日本電気協会「原子力発電所用機器に対する破壊靱性の確認試験方法
(JEAC4206-2007)〔2023年追補版〕」
に関する技術評価書

令和7年7月

原子炉構造材の監視試験方法及び破壊靱性の確認試験方法に係る
日本電気協会の規格の技術評価に関する検討チーム

図 1 欠陥深さ 10 mm 及び 5 mm の内表面欠陥と欠陥深さ 10 mm の内部欠陥の大 LOCA 時の PTS 状態遷移曲線の比較

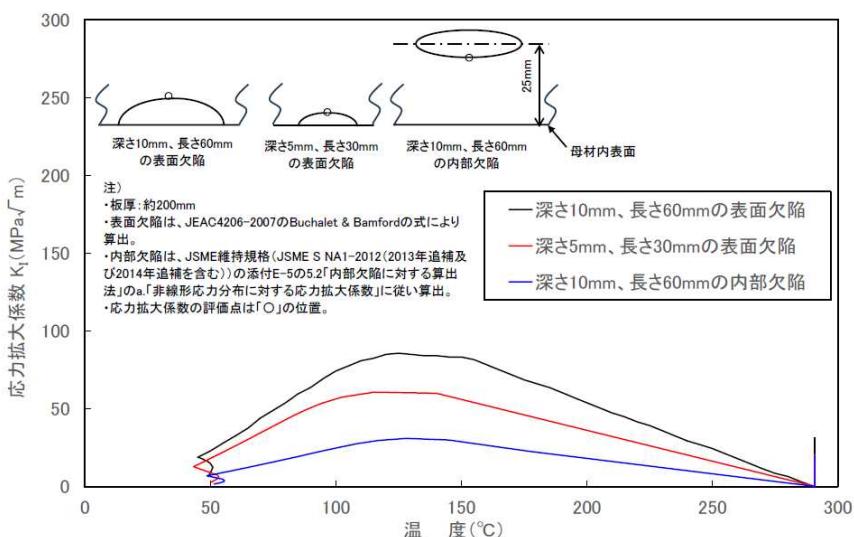
プラント個別仮想欠陥を適用する場合、縦波斜角 70–50° の超音波探傷試験の実施を前提としている。この超音波探傷試験は、内面から母材の 25mm までを検査範囲としているが、それよりも板厚内部の欠陥に対する検査の結果は不要とした理由について、日本電気協会は、次のように説明している¹¹。

仮に、縦波斜角 70–50° の超音波探傷試験の検査範囲外となる内表面から 25 mm より深い位置に内部欠陥が存在する場合と、表面欠陥を想定する場合の評価結果を示します。内部欠陥としては、温度及び熱応力の観点から内表面に近い位置の方が応力拡大係数が高くなるため、内部欠陥の中心軸が内表面から 25 mm の

位置にあると想定し、また従来から使用している深さ 10 mm、長さ 60 mm の大きさの楕円内部欠陥があると想定しています。図 1 に示す通り、応力拡大係数と温度の関係 (PTS 状態遷移曲線) は、内部欠陥を想定した場合よりも、プラント個別仮想欠陥として深さ 5 mm、長さ 30 mm の内表面欠陥を使用した場合の方が厳しくなります。更に、内部欠陥の方が照射量が低いため、破壊靭性遷移曲線はより低温側に評価されることから、PTS 評価上内部欠陥は表面欠陥に比べて厳しくなく、プラント個別仮想欠陥の設定にあたり板厚内部の欠陥に対する検査結果を要件とする必要はないと考えています。

そのため、日本電気協会は、DAC 20%を超えた指示があった場合等、破壊非性の確認試験方法（JEAC4206-2007/2023）の要件を満足しない場合には、深さ 10 mm、長さ 60 mm の軸方向の半楕円表面欠陥を最大仮想欠陥として使用して評価するとしている。また、縦波斜角 70-50° の探触子を用いた超音波探傷試験の検査範囲外である母材の 25 mm を超える位置に欠陥が存在する場合について、深さ 10 mm、長さ 60 mm の軸方向の楕円欠陥を仮想欠陥とし、その欠陥を表面から 25 mm の位置に設定して PTS 状態遷移曲線（応力拡大係数の時刻歴）を求めている。その結果、PTS 時には、内部に想定した楕円欠陥は、クラッド直下に想定する最大仮想欠陥やプラント個別仮想欠陥に比べて、PTS 状態遷移曲線における応力拡大係数は低いとし、板厚内部の欠陥に対する検査の結果は不要としている。

これは、縦波斜角 70-50° の探触子を用いた超音波探傷試験の検査範囲外に、最大仮想欠陥相当の大きさの欠陥が存在した場合、当該探触子で検出ができるとはいえないものの、その欠陥が PTS 事象時の健全性評価において、大きな影響を及ぼさないことを説明しているといえる。さらに、内部欠陥については、中性子照射量もクラッド直下の欠陥より低くなることから、脆化の程度も小さくなり、健全性評価における影響も小さくなると考えられる。

(注 3) 開放した破面の例（試験体#3）を写真で示します。

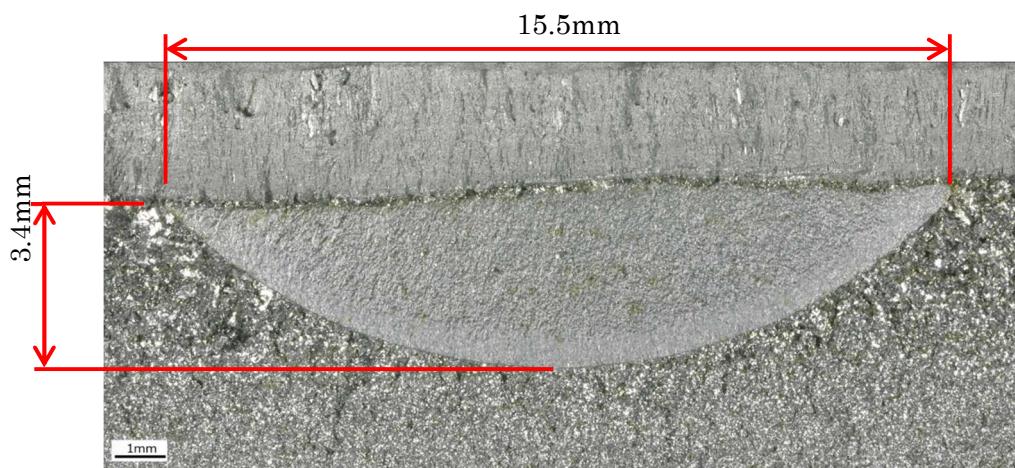
日本電気協会は、初期表面欠陥寸法の保守性について、深さ約 3 mm のクラッド直下 UCC 模擬内部亀裂を付与した 3 つの試験体を作製し、3 チームが 2 方向から 5 回ずつ超音波探傷試験を行い、全てについて指示が得られたとしている。この検証試験

日本電気協会は、UT によるクラッド直下 UCC 模擬内部亀裂を付与した亀裂深さ約 3.3 mm の 3 つの試験体の深さ方向の欠陥検出の結果から、深さ 3.3 mm の亀裂より小さい亀裂が検出可能であり、さらに CIVA シミュレーションの結果から、初期表面欠陥は検出可能な寸法より 2.4 倍厳しい設定になっているとしていると説明しているものの、3 つの試験体の DAC% の平均は 33.2~97.7 とばらついており、DAC% から亀裂深さを推定することは非常に難しいことも示している。さらに、これらの試験結果は今後論文投稿等の公知化が予定されているものであり、検証の途中経過のものである。

図 2 文献[4]Fig. 2 Fatigue crack growth behavior of irradiated and un irradiated A533B class 1 steel tested in an air environment at 288°C (550°F) に加筆

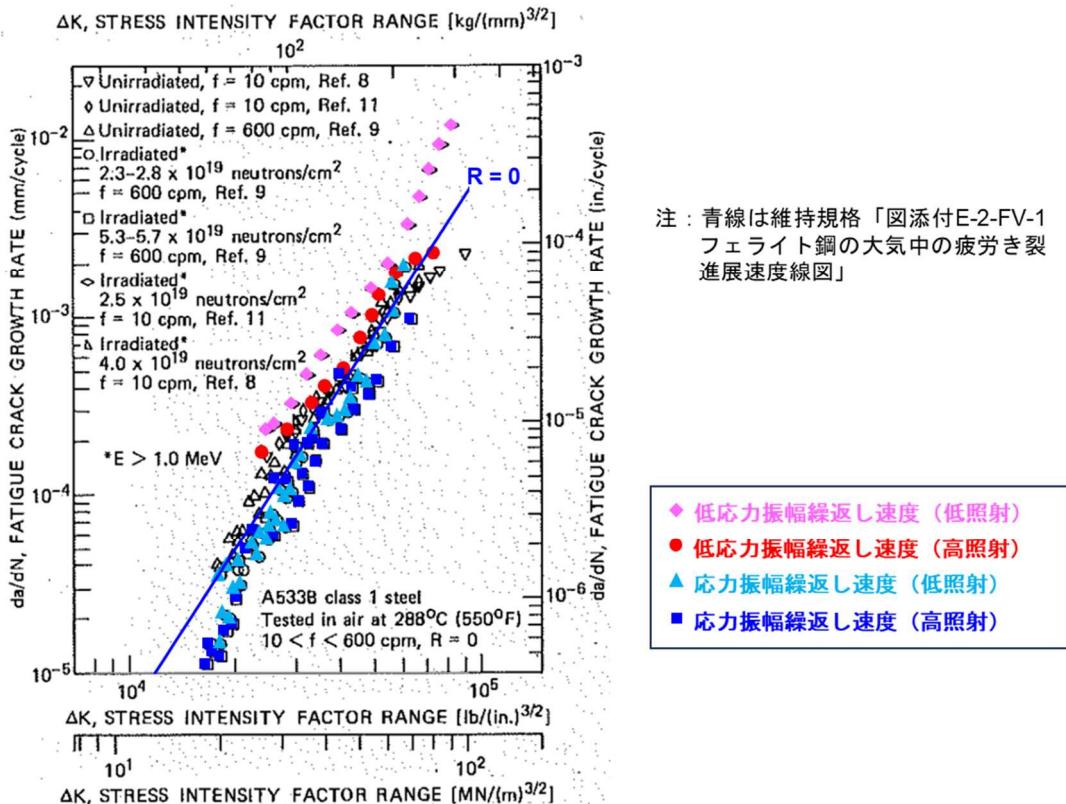
文献[4]には、A533B を 288°C～307°C で最大 $5.7 \times 10^{19} \text{ n/cm}^2$ まで中性子照射し、試験温度 24°C 又は 288°C、応力振幅繰返し速度 10 cpm (cycles per minute) 又は 600 cpm、大気中で疲労試験をした複数の既往研究での亀裂進展速度データがまとめられている。これらのデータから、当該照射量までの範囲で、疲労亀裂進展速度に及ぼす照射の影響は殆ど存在しないことが確認される(一例として、試験温度 288°C でのプロットを図 2 に示す)。しかしながら、国内プラントには、文献[4]のデータの最

大値よりも照射量が高いプラントも存在し、それらに対しては、文献[4]のみから疲労亀裂進展速度に照射の影響がないことが確認できたとまではいえない。また、288°C、照射材、10 cpm のデータは維持規格の「図添付 E-2-FV-1 フェライト鋼の大気中の疲労き裂進展速度線図」に包絡されない（図 2 参照）。さらに、文献³³ Fig. 14 に記載されたデータは「図添付 E-2-FV-2 フェライト鋼の軽水炉環境中（BWR、PWR）の疲労き裂進展速度線図」の疲労き裂進展速度よりも高いことが示されている（図 3 参照）。これらを踏まえ、 $5.7 \times 10^{19} \text{ n/cm}^2$ 以上の高照射量も含めて照射脆化と疲労亀裂進展速度の対応を解明しうるデータを取得すること、疲労亀裂進展速度線図を見直すことについて、日本機械学会と協力して検討することが望まれる。

さらに、文献[4]では、同一の試料から採取した試験片でも疲労亀裂進展速度に 2 ~3 倍のばらつきがあり得ることが示唆されている。維持規格の「図添付 E-2-FV-1 フェライト鋼の大気中の疲労き裂進展速度線図」及び「図添付 E-2-FV-2 フェライト鋼の軽水炉環境中 (BWR、PWR) の疲労き裂進展速度線図」では、文献[4]等から得られた実験データに基づき策定されたものである。同一の試料から採取した試験片の亀裂進展速度のばらつきも考慮して、疲労亀裂進展速度線図を見直すことが望まれる。

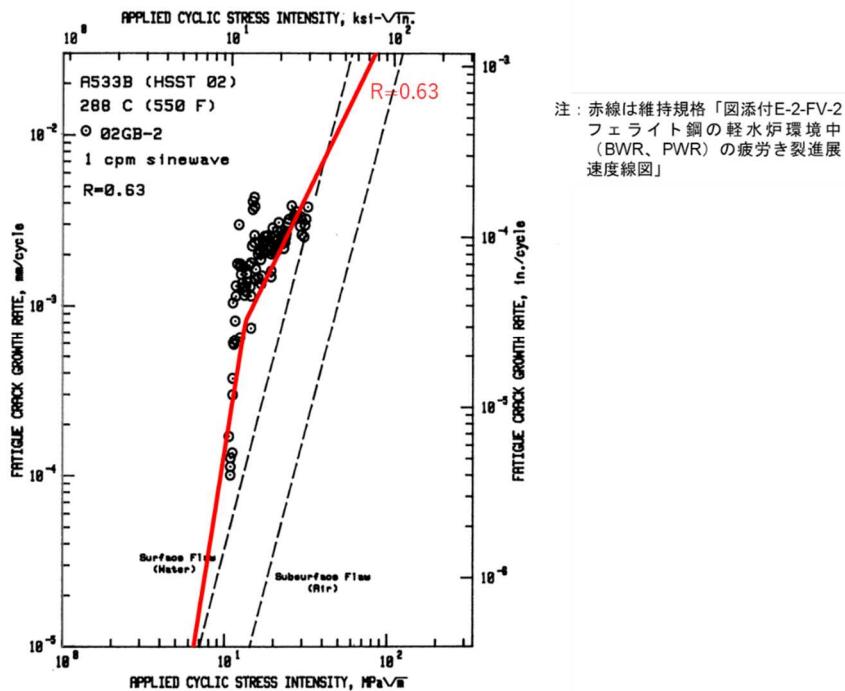
また、文献[4]の照射材に対する 288°Cでのデータでは、大気中での疲労亀裂進展速度においても高い応力振幅繰返し速度 (600 cpm) よりも低い応力振幅繰返し速度 (10 cpm) で亀裂進展速度が高くなることが示唆されている。実際の原子炉圧力容器鋼で起動停止等により発生する応力振幅は、文献[4]のデータ (10 cpm、約 5×10^6 cpy) より 1 万分の 1 程度又はそれ以下の低い繰返し速度となるため、これまで得られた高い応力振幅繰返し速度のデータを圧力容器鋼の疲労亀裂進展にそのまま適用することの妥当性は検討が必要である。実際の圧力容器鋼に相当する低い応力振幅繰返し速度で疲労亀裂進展速度を求めるには長時間を要することとなるが、少なくとも疲労亀裂進展に及ぼす応力振幅繰返し速度の影響を解明した上で、その結果に基づいて圧力容器鋼での挙動を推定することが望まれる。

図4 欠陥深さ 10mm 及び 5mm の内表面欠陥の大LOCA時のPTS状態遷移曲線の比較

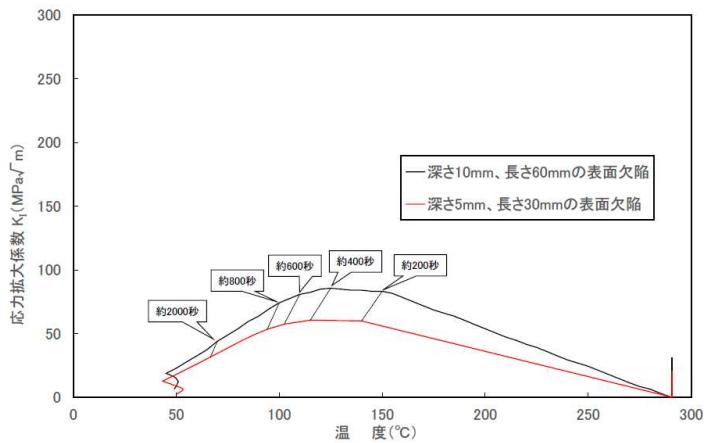
「C-3310 最大仮想欠陥」において、プラント個別仮想欠陥を想定した場合、欠陥の最深点の位置が変更になることで、最深点の温度履歴、中性子照射量が異なることになる。これに関連し、欠陥の最深点の温度履歴の相違が PTS 状態遷移曲線に与える影響及び中性子照射量の相違が破壊非性遷移曲線に与える影響について、日本電気協会は、次のように説明している⁵³。

欠陥深さ位置での温度と応力拡大係数の関係を示す PTS 状態遷移曲線においては、仮に、2023 年追補版に従いプラント個別仮想欠陥を深さ 5mm、長さ 30mm と設定した場合、図 4 に示す通り、同じ時刻で比較すると、深さ 5mm 位置の方が温度が低くなりますが、欠陥深さ 5mm の応力拡大係数は小さいため、深さ 10mm の最大仮想欠陥の PTS 状態遷移曲線で包絡され、深さ 10mm の最大仮想欠陥の方が厳しい評価となります。

図5 高浜1号炉 PLM50 での最大仮想欠陥深さを変えた場合のPTS評価結果 (1/2)

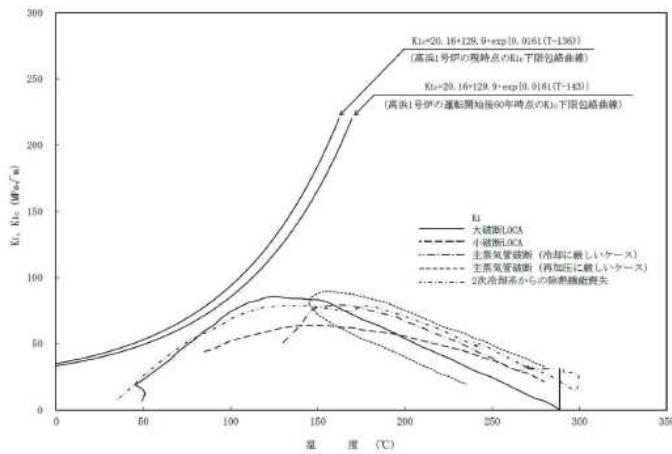
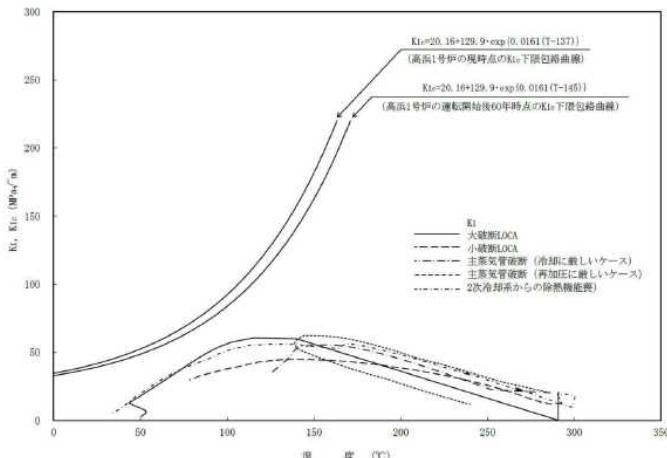
例として、高浜発電所 1 号炉の 50 年目の高経年化技術評価で示された深さ 10mm の最大仮想欠陥及び深さ 5mm の最大仮想欠陥に対する PTS 評価結果を図 5 に示します⁵⁴。図 5 より、深さ 5mm の最大仮想欠陥を使用することにより、破壊非性遷移曲線は約 1~2°C 高温側に移行しています。

図 6 2007 年版の仮想欠陥の PTS 評価結果の比較

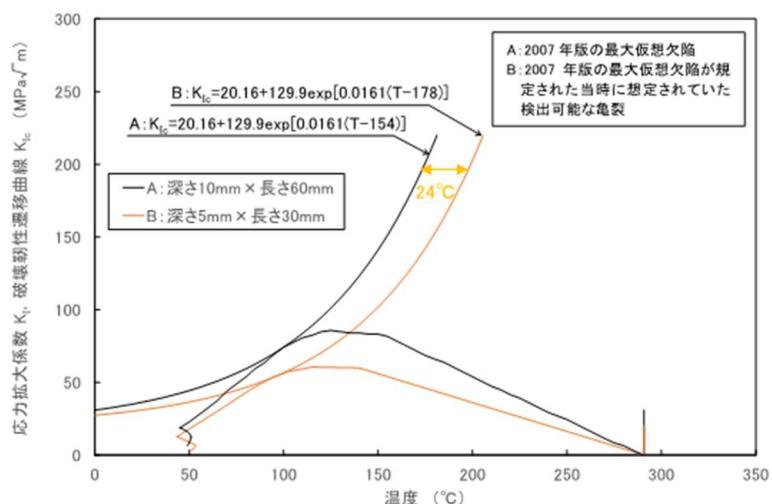
図 6 及び図 7 に比較を示します。図 6 では、A : 規定に基づく最大仮想欠陥深さ (10mm) と B : 2007 年版の最大仮想欠陥が規定された当時に想定されていた非破壊試験における検出可能亀裂深さ (4～5 mm) に対して、大 LOCA 時の PTS 状態遷移曲線及び PTS 状態遷移曲線と接する破壊靭性遷移曲線を比較しており、破壊靭性遷移曲線を設定する際に定まる定数である T_p の値として 24°C の裕度があります。一方、図 7 では、2023 年追補版のプラント個別仮想欠陥の規定について、C : 規定に基づきプラント個別仮想欠陥を設定した場合（深さ 5 mm、長さ 30 mm）と、D : 検証試験により検出可能と示された亀裂（深さ 3.4 mm、長さ 15.7 mm）を設定した場合、並びに、E : シミュレーションによる試算結果から実際に DAC 20% で検出可能と試算される寸法を想定した場合（深さ約 2 mm、長さ約 7.5 mm）、を比較しています。規定に基づく場合（C : 深さ 5 mm、長さ 30 mm）と、検証試験により検出可能と示された亀裂（D : 深さ 3.4 mm、長さ 15.7 mm）では T_p の値として 30°C の裕度があります。また、規定に基づく場合（C : 深さ 5 mm、長さ 30 mm）と、シミュレーション結果から DAC 20% で検出可能と試算される寸法を想定した場合（E : 深さ約 2 mm、長さ約 7.5 mm）では T_p の値として 100°C 以上の裕度があります。

よって 2023 年追補版のプラント個別仮想結果は、2007 年版の最大仮想欠陥と比較しても、非破壊試験における検出可能亀裂深さに対する仮想欠陥の寸法の設定について、同等以上の余裕が考慮されていると考えられます。
